# 改善箇所説明図

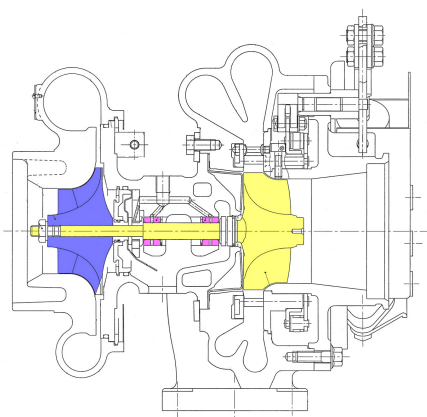
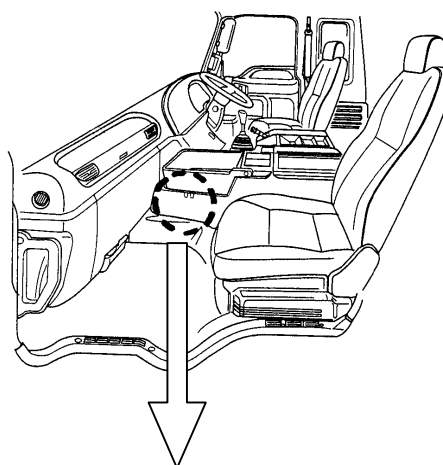
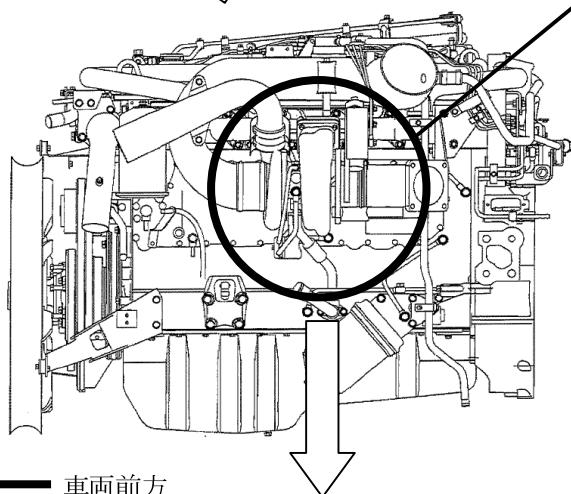
大型貨物車の原動機のVGS(可変翼式)ターボチャージャにおいて、タービン翼の強度が不足しているため、高回転域での共振により、タービン翼が破損することがある。そのため、そのまま使用を続けると、白煙の発生及び出力不足になり、運行出来なくなるおそれがある。

改善の内容：全車両、ターボチャージャおよびエンジン制御コントローラを対策品と交換する。
